TARASCON-SUR-ARIEGE

PLAN LOCAL D'URBANISME
SIXIEME MODIFICATION SIMPLIFIEE

NOTICE EXPLICATIVE

VUE EN COUPE ET SURFACE DE PLANCHER DU PROJET D'EHPAD (source : REC architecture)

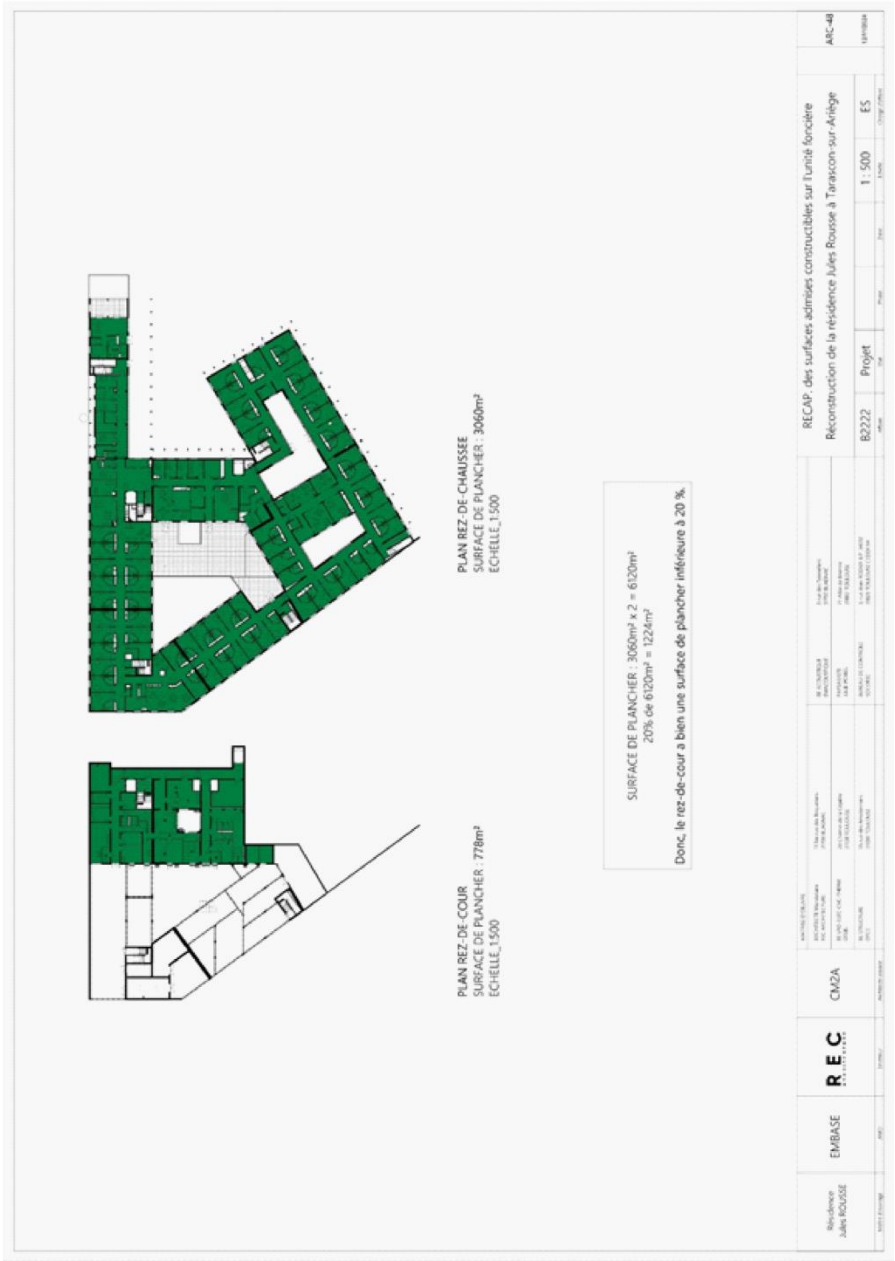
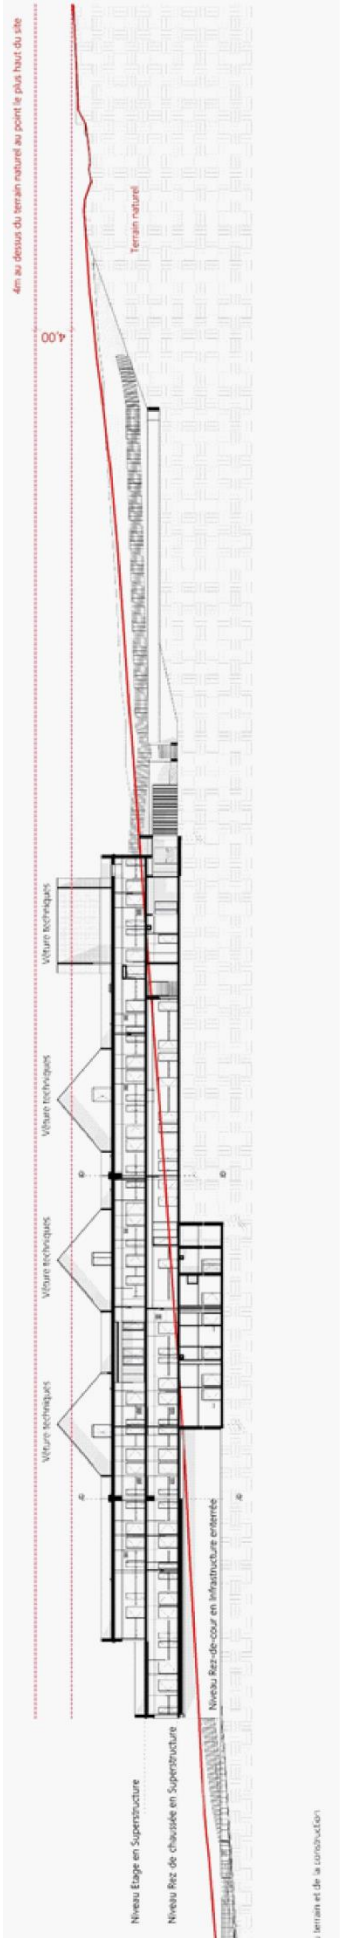
- × Le projet prévoit la construction d'environ 6120 m² de surface de plancher². La modification de la deuxième règle de hauteur (2^{ème} alinéa) porte sur la possibilité de créer un sous-sol partiel sur une surface de plancher de 778m². L'augmentation induite par cette nouvelle création est de l'ordre de 13%, et n'entraîne donc pas une majoration des droits à construire de plus de 20%, ce qui est compatible avec la procédure de modification simplifiée comme précisé dans le chapitre 10. Cette solution technique de sous sol partiel permet de répondre aux exigences fonctionnelles d'un EHPAD, tout en s'adaptant à la topographie du site et en assurant une intégration paysagère harmonieuse.

Les constructions seront au maximum sur deux niveaux (R+1) ~~et d'une hauteur maximale de 7,5 mètres au faîtage par rapport au terrain naturel~~. Cependant, un 3^{ème} niveau pourra être intégré en sous-sol du bâtiment à condition qu'il n'excède pas 20% de la surface de plancher de la construction. Les équipements techniques installés en toiture ne sont pas comptés comme un niveau.

PLAN DE TOITURE DU PROJET D'EHPAD (source : REC architecture)

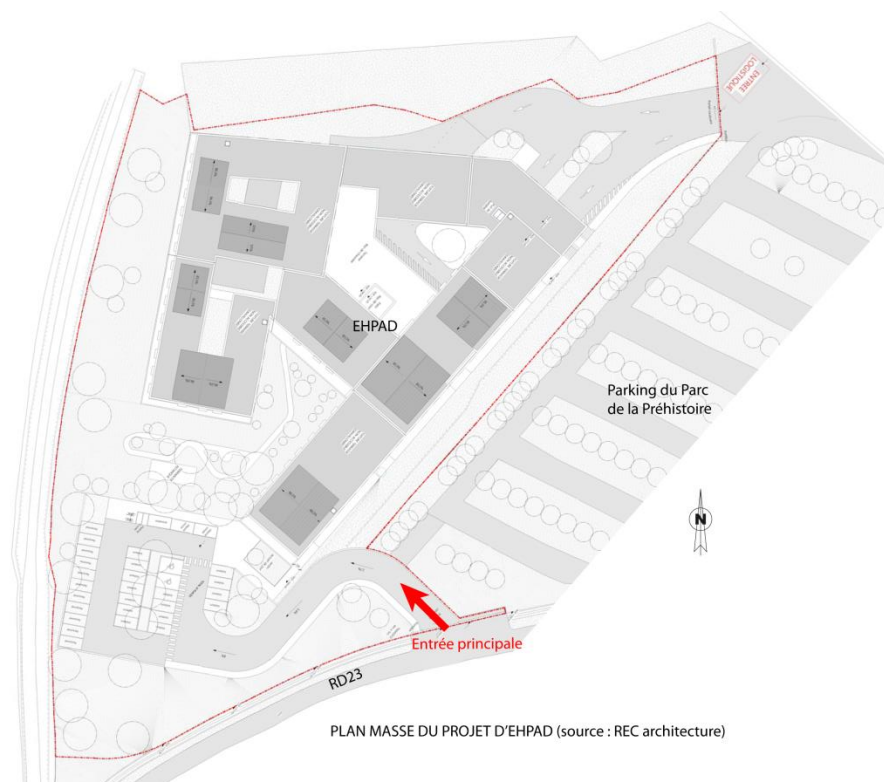
- **Toiture** : Les modifications concernant les toitures répondent à des exigences d'intégration paysagère, et prennent en compte l'avis³ de l'Architecte des Bâtiments de France (ABF). L'autorisation des toitures terrasses végétalisées (qui pourront être gravillonnées à concurrence de 10% de leur surface, en conformité avec l'ABF), ainsi que l'ajout d'équipements techniques recouverts d'ardoises, permet de maintenir l'harmonie esthétique avec l'environnement local, tout en offrant des solutions modernes et fonctionnelles.

- ~~Toitures : La couverture de la toiture sera traitée avec de l'ardoise~~
 - Les toitures à pan incliné : la couverture sera traitée en ardoise. Ces toitures à pan incliné pourront recouvrir des équipements techniques émergeant des toitures-terrasses.

- Les toitures horizontales : les toitures-terrasse seront végétalisées. Les zones gravillonnées sont autorisées à hauteur de 10% de la surface totale des toitures-terrasses, hors équipements techniques (accès maintenance)

COUPE DE PRINCIPE DU CORRIDOR ECOLOGIQUE - stade APD - Source : REC architecture

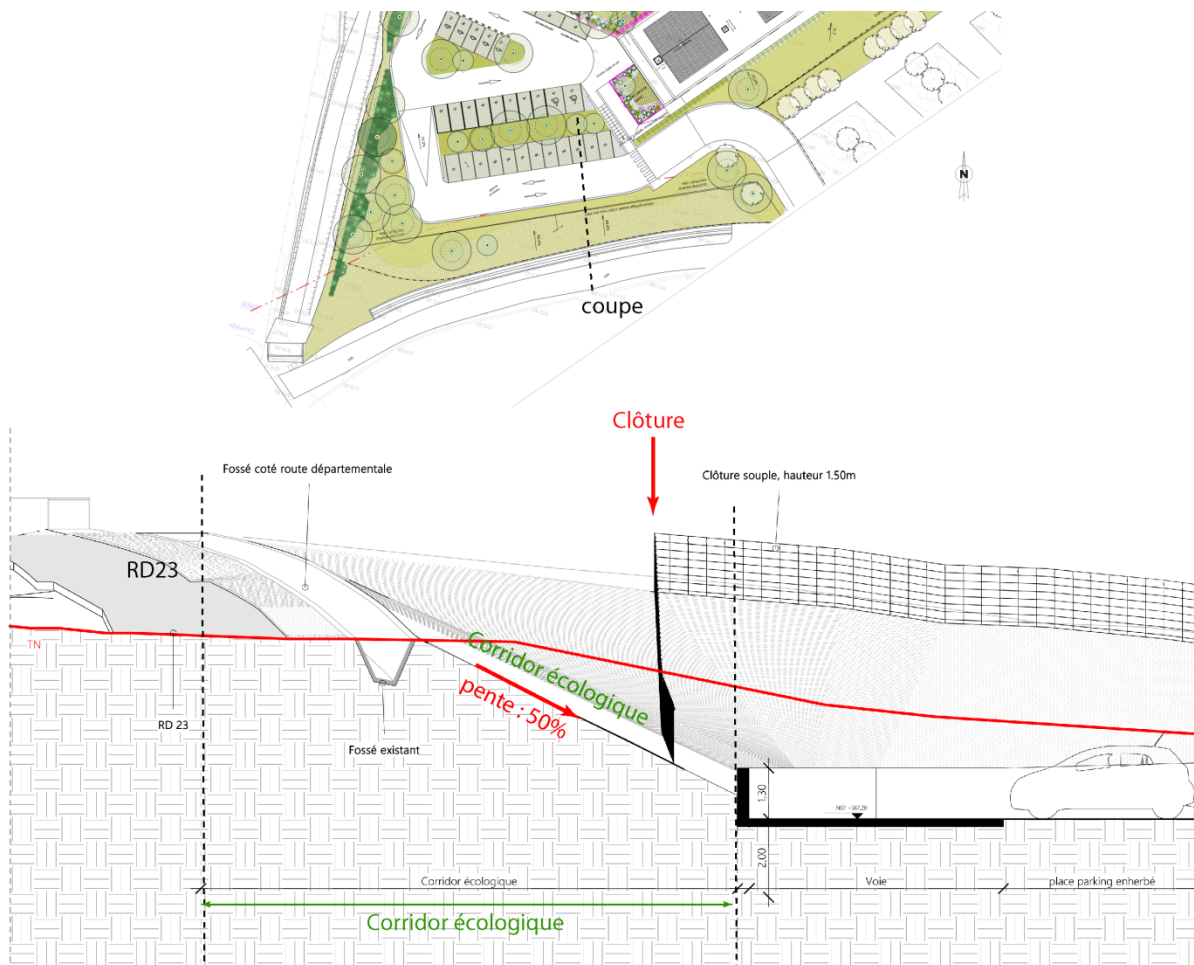
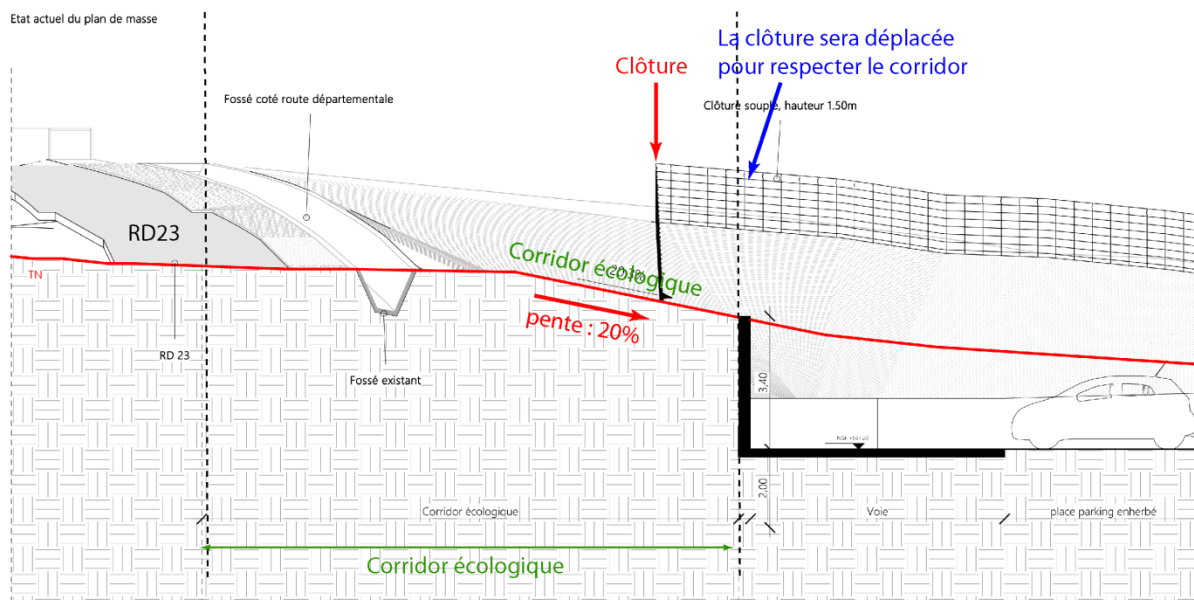
✓ Le site est encadré au nord et au sud par deux corridors boisés : corridor boisé existant au nord préservé ; corridor boisé au sud reconstitué et préservé. → **Projet compatible** : Le corridor boisé au nord est intégralement maintenu. Après échanges avec le maître d'ouvrage, le corridor situé au sud, en zone Atvb1, a fait l'objet d'une première modification permettant sa fonctionnalité : l'APS prévoyait un remodelage du corridor biologique bordant la RD23, avec une pente de l'ordre de 50% ; la pente a été ramenée à 20% dans l'APD, ce qui assure sa pleine fonctionnalité. Une deuxième modification sera apportée pour que la clôture, initialement implantée à l'intérieur du corridor classé en zone Atvb1 soit repositionnée en limite de voirie de façon à préserver la largeur du corridor ; dans le permis de construire, une haie, voire une haie double, sera plantée dans le corridor boisé conformément à l'OAP.

Plan de zonage proposé dans la 6ème modification simplifiée du PLU

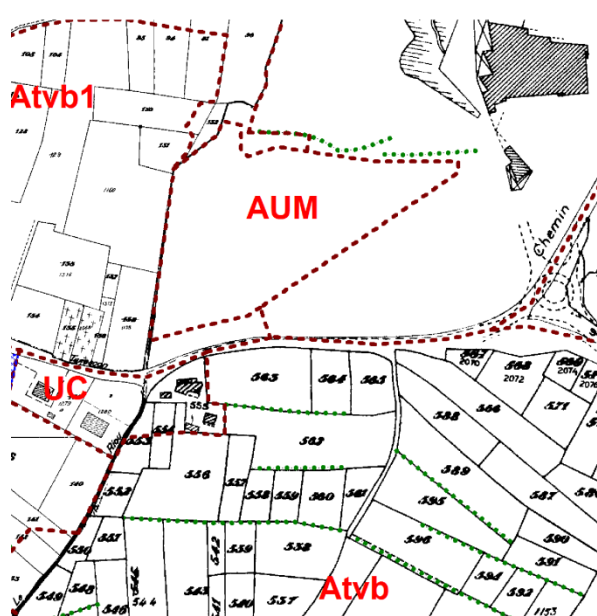
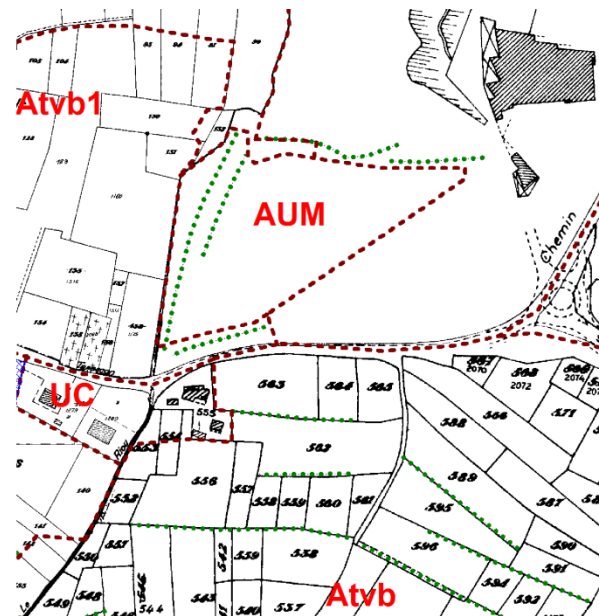
- × Mettre en cohérence le règlement graphique avec l'OAP concernant le corridor à restaurer en bordure de la RD23 : il s'agit d'un corridor boisé, donc repérage sur le plan de zonage d'un élément d'environnement à protéger au titre de l'ancien article L123-1.5.7 du code de l'urbanisme (actuel article L151-23),
- × Même chose en ce qui concerne la haie à créer en bordure de la noue (limite ouest du projet),

- × Plantation d'une haie en compensation de la haie détruite lors des travaux de construction de l'EHPAD : cette haie sera plantée dans l'espace vert situé à l'ouest de l'EHPAD, et sera grossièrement parallèle à la noue.
